05/14

Austausch der Zylinderkopfdichtung Mercedes-Benz OM 457 | OM 460

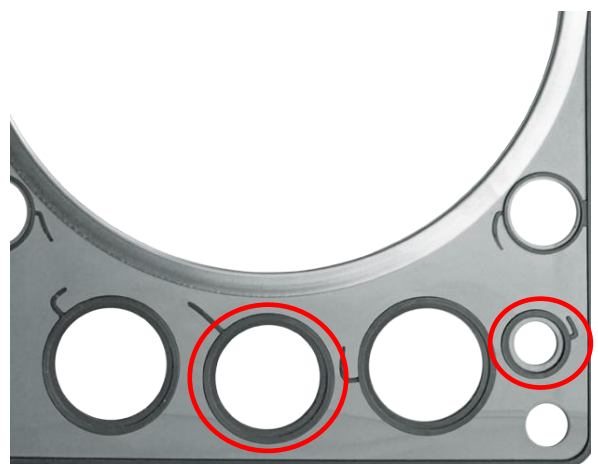
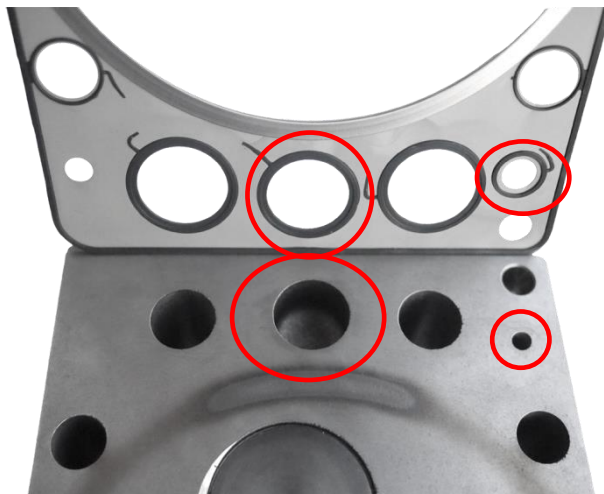
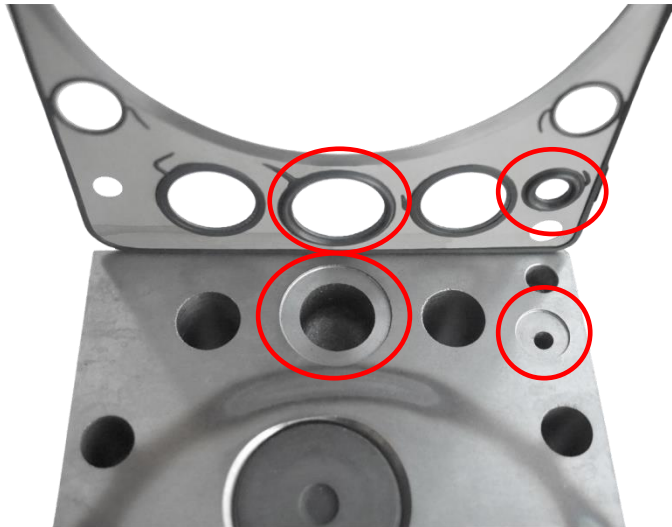
Bis Motornummer 085588 wurden Zylinderköpfe mit glatter Dichtfläche ohne Nuten eingebaut.
(Zylinderkopfdichtung  462.451 - Höhe der elastomeren Dichtprofile: 1,8 mm)

Seit Motornummer 085589 werden modifizierte Zylinderköpfe mit ausgefrästen Nuten um Wasser- und Öldurchgänge eingesetzt.

Bei der passenden Zylinderkopfdichtung wurden die elastomeren Dichtprofile entsprechend erhöht (Zylinderkopfdichtung  462.202 - Höhe der Dichtprofile: 3 mm). Eine Abdichtung ist nur mit dieser Zylinderkopfdichtung möglich!

Achten Sie deshalb vor der Auswahl der Ersatzteile unbedingt darauf, welche Zylinderköpfe verbaut sind und welche Zylinderkopfdichtungen benötigt werden. Zusätzlich sind die Montagevorschriften des Herstellers zu beachten.

- Zylinderkopf mit eingefrästen Nuten und Zylinderkopfdichtung mit erhöhtem Dichtprofil ( 462.202)
- Zylinderkopf ohne Nuten und Zylinderkopfdichtung mit flachem Dichtprofil ( 462.451)
